**INFORME DE VISITA DE CONTROL**  
**N° 001-2020-OCI/0398-SVC**

**VISITA DE CONTROL**  
**MUNICIPALIDAD DISTRITAL DE SAN RAFAEL, AMBO,**  
**HUÁNUCO**

**EJECUCIÓN DE LA OBRA: “MEJORAMIENTO DEL**  
**CAMINO VECINAL TRAMO: RIO BLANCO- TUCNA -**  
**ANAYPAMPA - USHARUMI - ESTANCIA PATA -**  
**CHARACC, DEL DISTRITO DE SAN RAFAEL, PROVINCIA**  
**DE AMBO -HUÁNUCO”**

**Imagen n.º 1**  
**Detalle típico de secciones de vía**

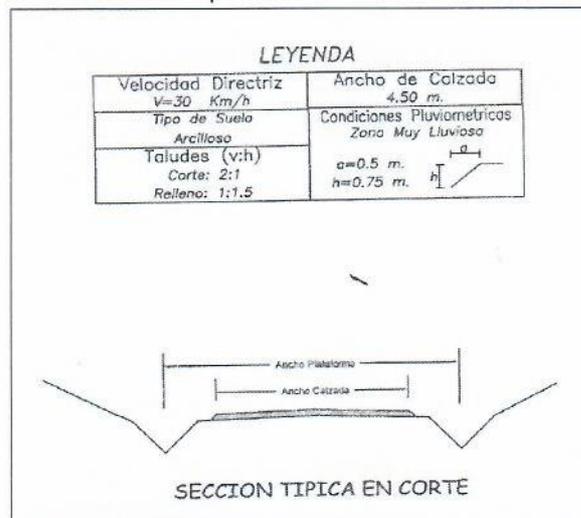
Al respecto, todos los planos de secciones de la vía a ejecutar que forman parte del expediente técnico, presentan una leyenda en donde establece que el ancho de calzada a ejecutar es de 4.50 m, según se advierte en la imagen siguiente:

De igual forma, la memoria descriptiva que forma parte del expediente técnico, en el numeral 6.3.12. Ancho de Calzada, establece que será de 4.50 m, lo cual concuerda con el cuadro elaborado en el numeral 3.07.07 del estudio topográfico, que igualmente considera un ancho de calzada de 4.50 m. sin bermas.

Es de precisar, que el diseño vial en el numeral 4. Conclusiones, presenta un cuadro que considera desde la progresiva Km 0+000 hasta Km 20+300, un ancho de calzada de 5.00 m. y un ancho de bermas de 0.50 m. Es decir, un ancho de calzada superior al establecido en el estudio topográfico y diseño vial.

Dicho lo anterior, el Contratista para proponer su oferta económica para la ejecución de la Obra, consideró todos los documentos del procedimiento, dentro de los cuales se encuentran los planos y especificaciones técnicas, así como, los demás estudios que forman parte del expediente técnico, por lo cual, el citado Contratista tuvo conocimiento que el ancho de calzada a ejecutarse en la Obra debió ser de 4.50 m; sin embargo, como ya se advirtió en el

Acta de Inspección, existen tramos muy por debajo de esa medida, situación que pone en riesgo el cumplimiento del objetivo del proyecto.

Vista Fotográfica n.º 5

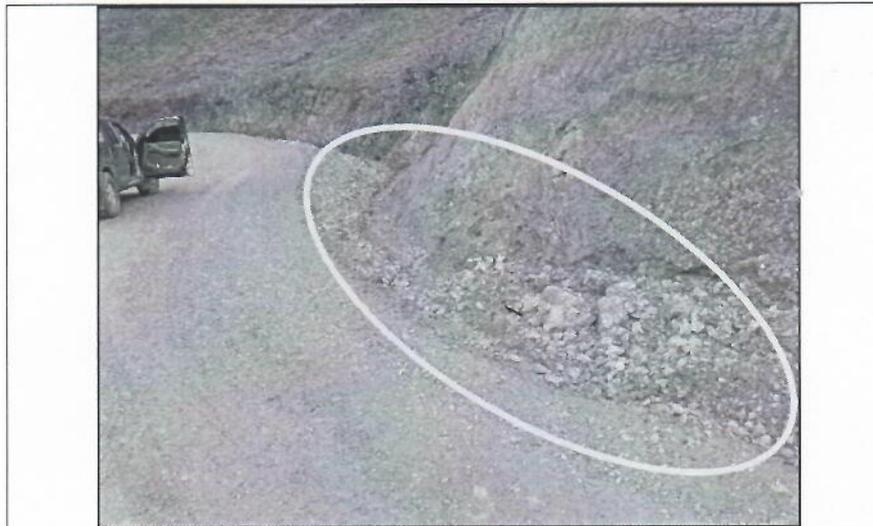
- iii. Se advirtió que las cunetas ejecutadas presentan secciones variables en todo el tramo del camino vecinal intervenido, lo cual se evidenció en el numeral 6 del Acta de Inspección, que señala *“Las secciones de las cunetas construidas, presentan formas variables en toda la longitud del camino vecinal ejecutado”*, según se puede evidenciar en las vistas fotográficas siguientes:

Cuneta de forma irregular ejecutada.

Respecto a ello, si bien no se ubicó plano de detalle de cunetas en el expediente técnico, las especificaciones técnicas, señalan lo siguiente:

Las cunetas que se desarrollan para el control de aguas de riego, flujo lateral y entrega de cauces tienen un diseño triangular de 0.50m de ancho por 0.30 m de profundidad en material suelto".

De lo mencionado, si bien los documentos que forman parte del expediente técnico difieren respecto a las dimensiones de las cunetas a construir, todos establecen que las cunetas debieron ser ejecutadas con sección triangular, sin embargo, del Acta de Inspección se desprende que las cunetas construidas por el Contratista, en su gran mayoría no presentan sección triangular y dimensiones inferiores a las establecidas en el diseño vial del expediente técnico.

Vista Fotográfica n.º 9

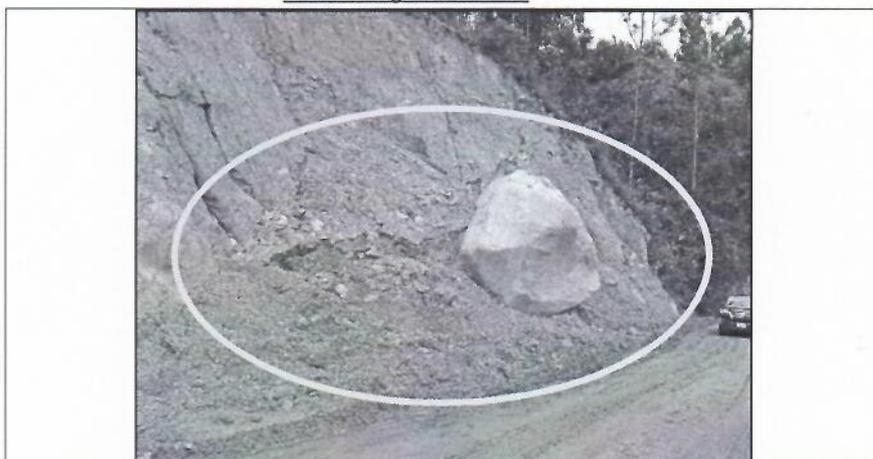
- iv. En algunos puntos del camino vecinal ejecutado, se evidenció deslizamiento de terreno, talud y enrocado, generando riesgo de afectación y deterioro de la plataforma, cunetas y obras de arte ejecutadas, dicha situación fue plasmada en los numerales 7 y 9 del Acta de Inspección que señalan:

Progresiva Km. 5+300 aproximadamente presenta deterioro de plataforma.
